Prof. n. 59290 del 25.09.2017	
OGGETTO: D.P.R. N.59/2013 - Autorizzazione Unica Ambientale (AUA). Ditta AMABILI MADDALENA, impianto HOTEL CRISTALL (EX NARA) ubicato in Via Orazio n. 3 nel Comune di San Benedetto del Tronto (AP).	Assolvimento imposta di Bollo come da dichiarazione Marca da Bollo ID 01160672633485

**DPR N.59/2013 - AUTORIZZAZIONE UNICA AMBIENTALE. DITTA "AMABILI
MADDALENA", IMPIANTO "HOTEL CRISTALL (EX NARA)" UBICATO IN VIA ORAZIO NEL
COMUNE DI SAN BENEDETTO DEL TRONTO (AP).**

Oggetto: Scarico di acque reflue assimilate alle domestiche in pubblica fognatura espresso ai sensi dell'art. 28, delle NTA del PTA della Regione Marche (DAALR 145/2010).
Prescrizioni allegate al parere n. 102/17 P (SCIND00992).

Ditta: AMABILI MADDALENA
Attività: Hotel Cristall.
Impianto: Via Orazio n.3, comune di San Benedetto del Tronto.
Rete fognaria: Ditta allacciata alla pubblica fognatura comunale.
Depuratore: "Brodolini" (DEPUR00198 - SCAMB00065), Comune di San Benedetto del Tronto.
Contratto di fornitura idrica: 2010C1531

Ditta: Hotel Cristalli DI AMABILI MADDALENA (EX NARA) , via Orazio n° 5 Oggetto: SCHEMA FOGNE ESISTENTE Data:

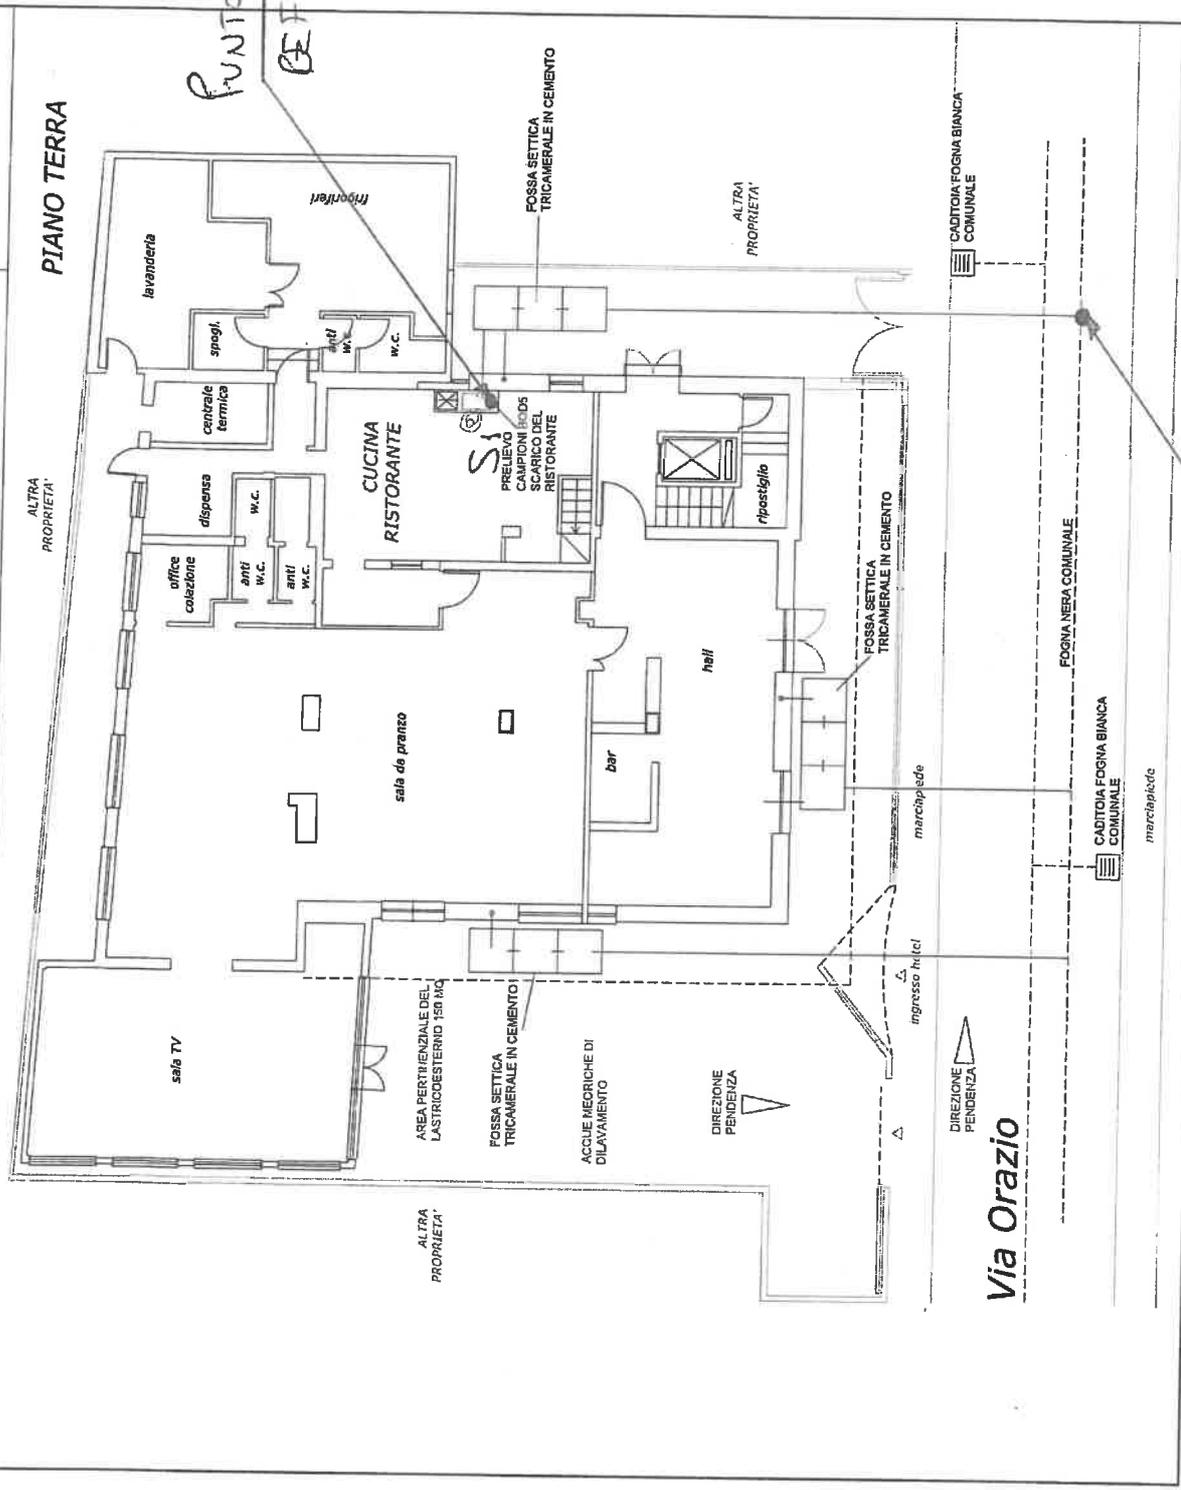
- a) deve essere mantenuto efficienti il **punto di prelievo S1**, relativamente ai reflui di scarico dell'attività in oggetto, indicati nella planimetria allegata. Tale punto di prelievo dovrà essere mantenuto idoneo al campionamento di controllo e accessibile al personale di quest'azienda per eventuali verifiche e prelievi, in ottemperanza alla normativa vigente;

- d) la ditta dovrà mantenere perfettamente accessibili i pozzetti di ispezione interni allo stabilimento, con particolare riguardo al punto di prelievo evidenziati nella planimetria allegata;

La ditta entro 30 (trenta) giorni dal rilascio del Titolo Unico da parte del Suap del Comune di San Benedetto del Tronto, dovrà realizzare un adeguato sistema idraulico nella linea dei reflui assimilati oggetto di istanza, con installazione di rubinetto sul punto di prelievo S1, indicato nella planimetria allegata, per eventuali controlli o prelievi da parte delle autorità competenti.
